## 阿見町 交通安全プログラム対策箇所シート

【対策箇所図】

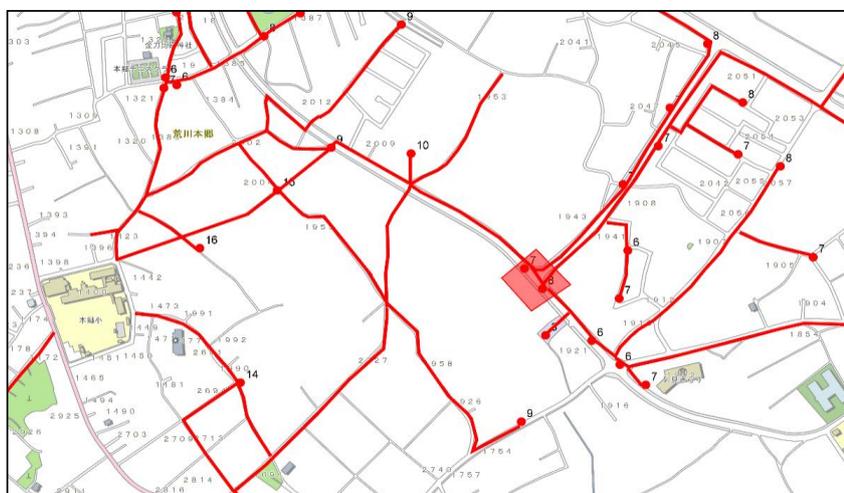
整理番号	0703	路線名	町道6388号線	対策箇所 (住所等)	中央北 本図輪店付近からの抜け道
掲載年度	令和7年度	学校名	阿見小	事業主体	阿見町
対策状況	継続	対策年度	令和7年度以降		
通学の状況・危険の内容	通行児童：24人（中央北） 車両の抜け道となり、減速せずに通過する車両が多く、登下校時の児童が危険なため、歩行者ゾーンを設けるなど、歩行者を守る対策を要望したい。				
対策案	交差点の絞り込み等を検討する。（道路課）				
実施内容					
備考	保護者

### 【対策前】

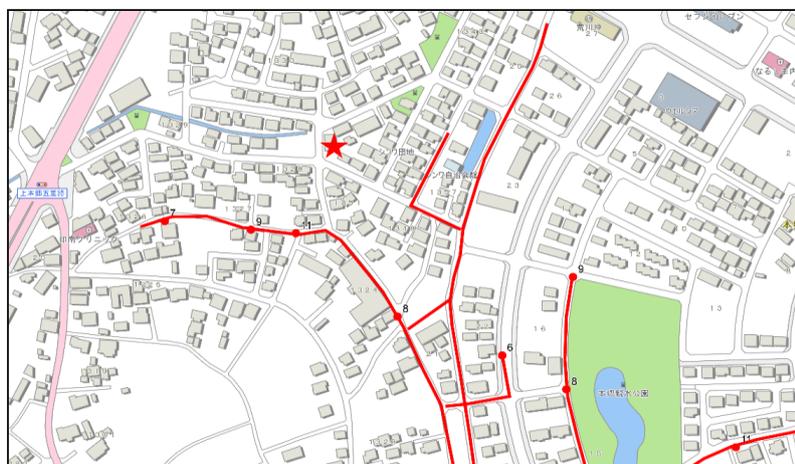
整理番号	0704	路線名	町道1550号線 町道1560号線	対策箇所 (住所等)	コブシ通りT字路(一区) (ウイングタウンから中島 農園方面へ向かう交差点)
掲載年度	令和7年度	学校名	本郷小	事業主体	警察
対策状況	対策済	対策年度	令和7年度		
通学の状況・危険の内容	通行児童：170人 新たに住宅地もでき、さらに車通りも多くなった。数年前より信号機の設置を依頼している。新信号機もできたため、下校ルートになったが、急ぐ子供達が信号機のないT字路を渡ってしまうことがある。夕方、朝は中学校の生徒も通るため、自転車との接触の危険もある。				
対策案	きらり保育園の信号から150mも離れていないため信号機の設置は困難。ルートの変更等に対応していただきたい。なお、横断歩道の塗りなおしはR7年度中に実施予定。(警察)				
実施内容	ルート変更の可能性も含め学校に伝えて対策済とする。				
備考	保護者

### 【対策前】

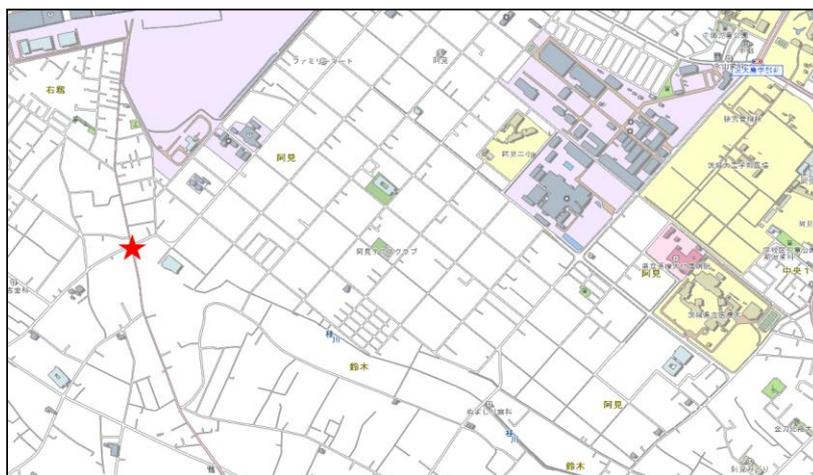
整理番号	0717	路線名	町道0101号線	対策箇所 (住所等)	西郷 黒田製作所～ファミ リーマート (阿見4510)
掲載年度	令和7年度	学校名	阿見第二小	事業主体	警察
対策状況	継続	対策年度	令和7年度以降		
通学の状 況・危険 の内容	黒田製作所横。細い道だが抜け道のため、交通量が多い。横断歩道・停止線もわからない。見通しも悪く、心配である。				
対策案	通行規制をする理由がないため不可。 横断歩道の塗りなおしを実施予定。				
実施内容					
備考	西郷地区育成会

【対策箇所図】

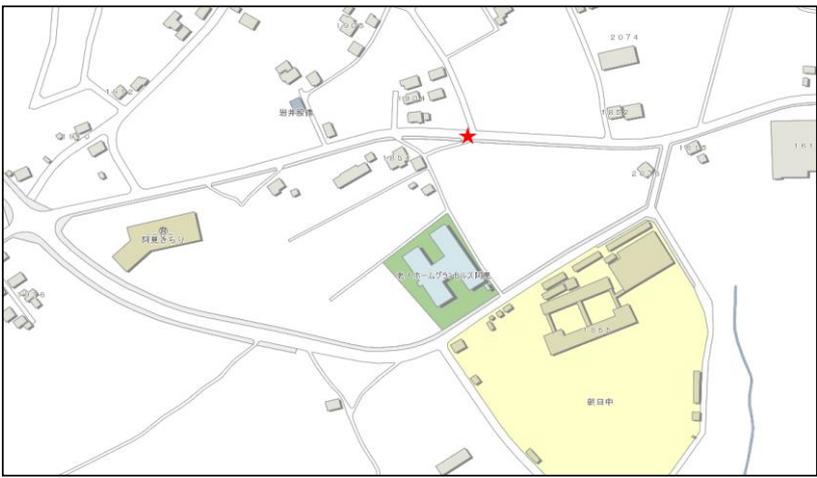
整理番号	0721	路線名	町道0102号線	対策箇所 (住所等)	吉田石油から韓国料理「ハンミ」までの直線道路
掲載年度	令和7年度	学校名	阿見中	事業主体	阿見町
対策状況	対策済	対策年度	令和7年度		
通学の状況・危険の内容	通行生徒：32人（鈴木）、58人（若栗）、15人（中央南） 吉田石油前の交差点から韓国料理「ハンミ」までの直線道路には片側しか歩道がない。朝自転車で登校する生徒は歩道のない左側を通行するしかなく、車が通行した際に危険である。				
対策案	ハード面での対応は尽くしているので、通学路変更や時間差登校、交通安全教室などのソフト面で対応を検討する。				
実施内容	学校に伝えて対策済とする。				
備考

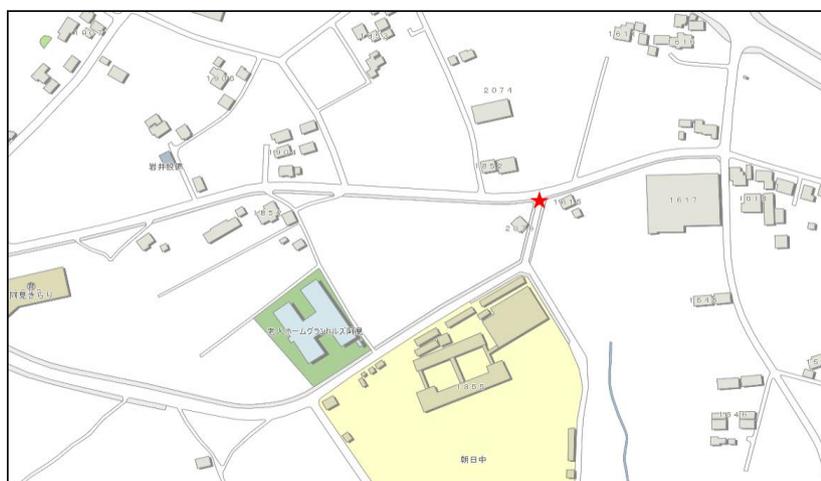
整理番号	0723	路線名	町道0114号線 町道1185号線	対策箇所 (住所等)	荒川本郷（ファーストステージ前）
掲載年度	令和7年度	学校名	朝日中	事業主体	阿見町
対策状況	対策済	対策年度	令和7年度		
通学の状況・危険の内容	通行生徒：200人 新しい住宅地ができたことで、駅前からの大通りに抜ける道ができた。信号も横断歩道もない十字路のような状態。直進する車、右折する車など様々な中で、通学する生徒も増えている。学校では、生徒にこの場所を横断することはしないように指導している。				
対策案	引き続き、この場所を横断しないように生徒指導で対応する。（道路課）				
実施内容	学校に伝えて対策済とする。				
備考

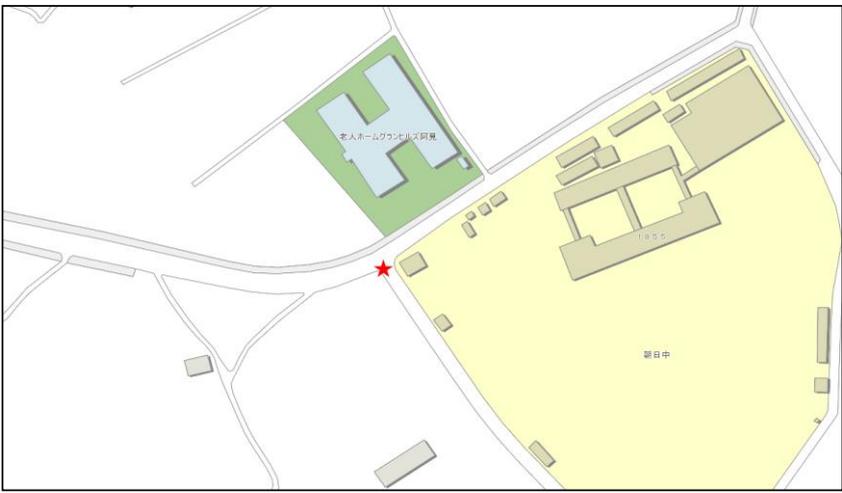
整理番号	0724	路線名	町道1221号線	対策箇所 (住所等)	荒川本郷（グランヒルズ阿見前T字路）
掲載年度	令和7年度	学校名	朝日中	事業主体	阿見町
対策状況	①継続 ②対策済	対策年度	令和7年度以降		
通学の状況・危険の内容	通行生徒：50人 筑見団地方面から通学する生徒が、横断歩道のない場所を横断して登校している。道路に歩道はなく、また反対側は蓋のない側溝もあり危険。また、見通しも悪く、交通量も多いので接触事故が起きないか心配。				
対策案	①R9年度工事発注予定。（道路課） ②看板の設置（生活環境課）				
実施内容	②看板の設置済				
備考					
【対策箇所図】

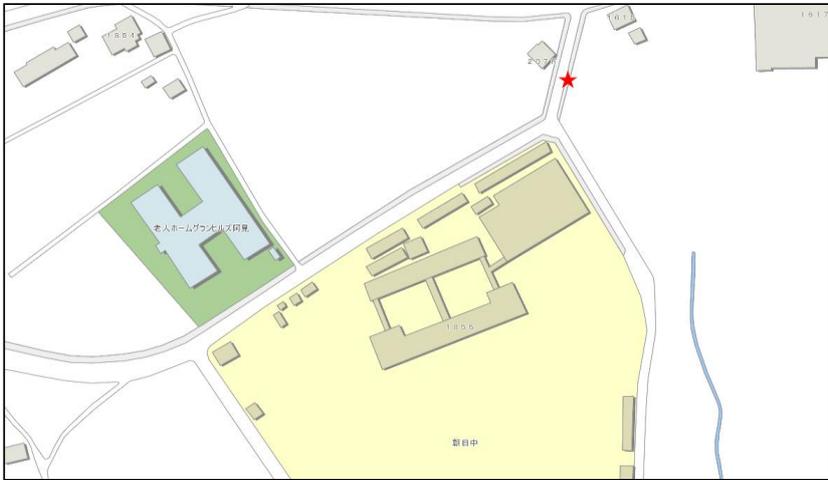
整理番号	0725	路線名	町道1185号線	対策箇所 (住所等)	学校前の歩道
掲載年度	令和7年度	学校名	朝日中	事業主体	阿見町
対策状況	継続	対策年度	令和7年度以降		
通学の状況・危険の内容	通行生徒：200人 歩道横の土地との高低差が大きく、フェンス等もない。狭いため通行時に歩行者とすれ違った生徒が、落ちたことがある。フェンスの設置などの対応が必要。				
対策案	側溝が見えるほど高低差があるので、フェンスではなく、盛り土で高低差をなくす予定。（道路課）				
実施内容					
備考					
【対策箇所図】					
【対策前】			【対策後】

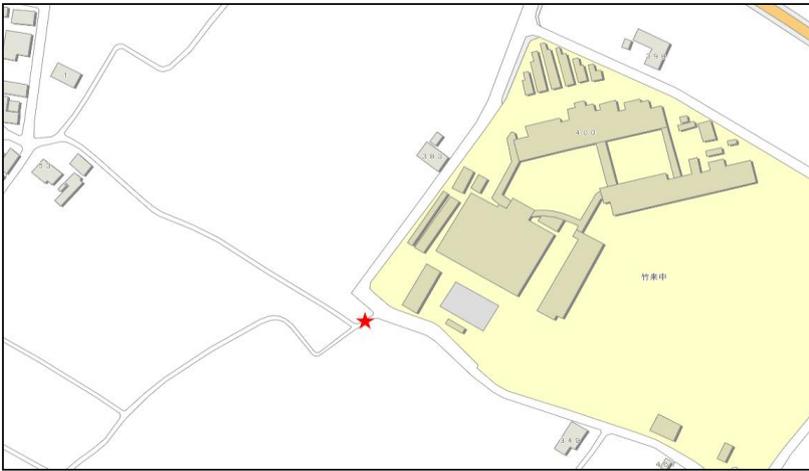
整理番号	0726	路線名	町道3114号線	対策箇所 (住所等)	竹来中学校プール側の畑道
掲載年度	令和7年度	学校名	竹来中	事業主体	阿見町
対策状況	対策済	対策年度	令和7年度		
通学の状況・危険の内容	通行生徒：約180人 畑道から竹来中プール側に出る細い道で、崖側にガードレールが無く、落下対策がされていない。				
対策案	調査の結果、該当箇所には道路があるためガードレールの設置不可。（道路課）				
実施内容	学校に伝えて対策済とする。				
備考	保護者				
【対策箇所図】					
【対策前】					
【対策後】	写真無し

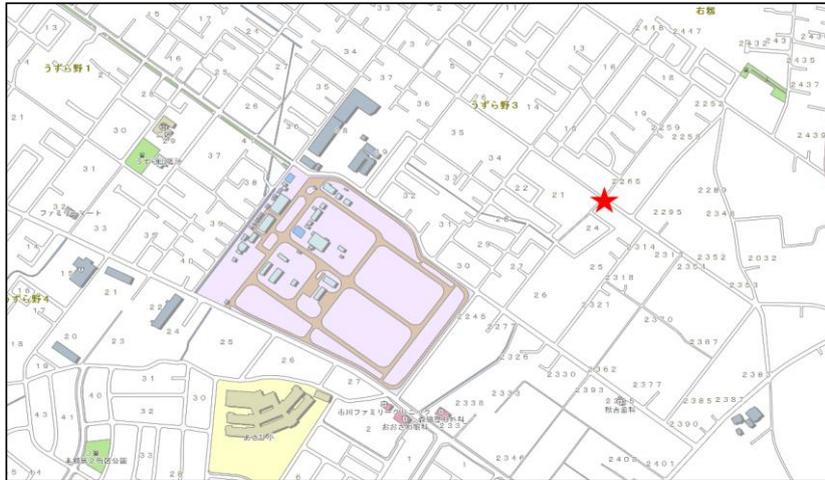
整理番号	0727	路線名	町道1034号線	対策箇所 (住所等)	小料理 ゆき付近交差点 (荒川本郷2266)
掲載年度	令和7年度	学校名	あさひ小	事業主体	阿見町
対策状況	①継続 ②対策済	対策年度	令和7年度以降		
通学の状況・危険の内容	車の往来がかなり多く、スピードも出ている。横断歩道を作ってほしい。				
対策案	歩行者だまりを含む用地確保が困難なため、横断歩道は不可。 ①路面標示とカラー舗装（道路課） ②看板の設置（生活環境課）				
実施内容	①路面標示設置済み カラー舗装については予算計上予定 ②看板の設置済				
備考	一区区長

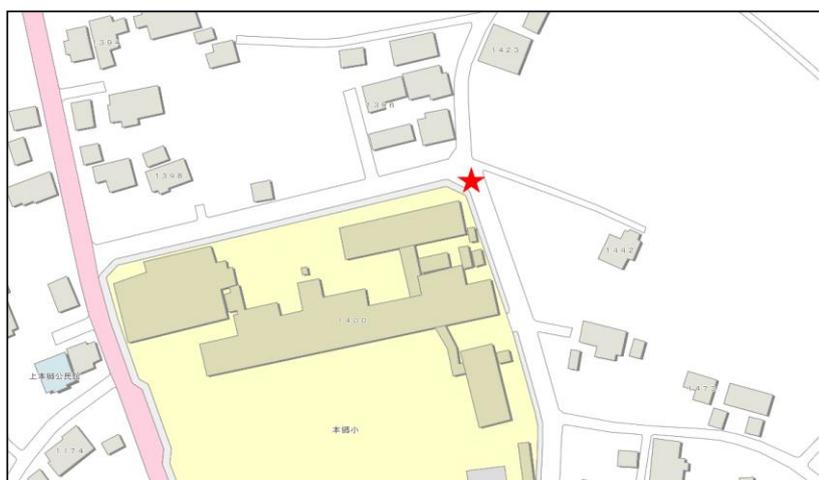
整理番号	0728	路線名	町道1144号線	対策箇所 (住所等)	本郷小学校東門付近 横断歩道
掲載年度	令和7年度	学校名	本郷小	事業主体	警察
対策状況	対策済	対策年度	令和7年度		
通学の状況・危険の内容	スクールバスと保護者の送迎車で混雑する中を児童が歩いていて危険。歩道が狭い。				
対策案	パトロール要望とのことで、管轄のひたちの交番へ情報提供するが対応は不確定。「歩行者用道路」の標識が植栽で隠れていたため対応依頼済み。(警察)				
実施内容	学校に伝えて対策済とする。				
備考	本郷小

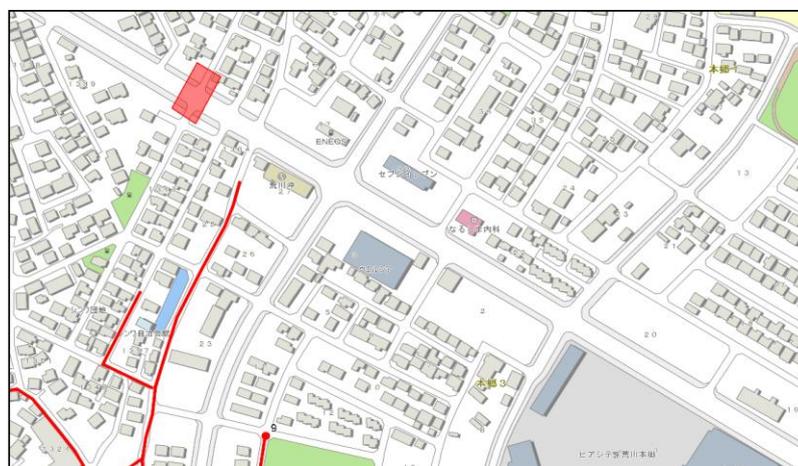
整理番号	0729	路線名	0	対策箇所 (住所等)	シンワ地区横断歩道
掲載年度	令和7年度	学校名	本郷小	事業主体	警察
対策状況	対策済	対策年度	令和7年度		
通学の状況・危険の内容	青信号の時間が短く危険。止まらず走る車もいる。				
対策案	青信号と点滅信号合わせて26秒。子どもの歩く速度でも十分に渡れる時間がある。また、他の信号機と連動するとかえって青信号になるまでの時間が長くなることから現状維持が適切。(警察)				
実施内容	学校に伝えて対策済とする。				
備考
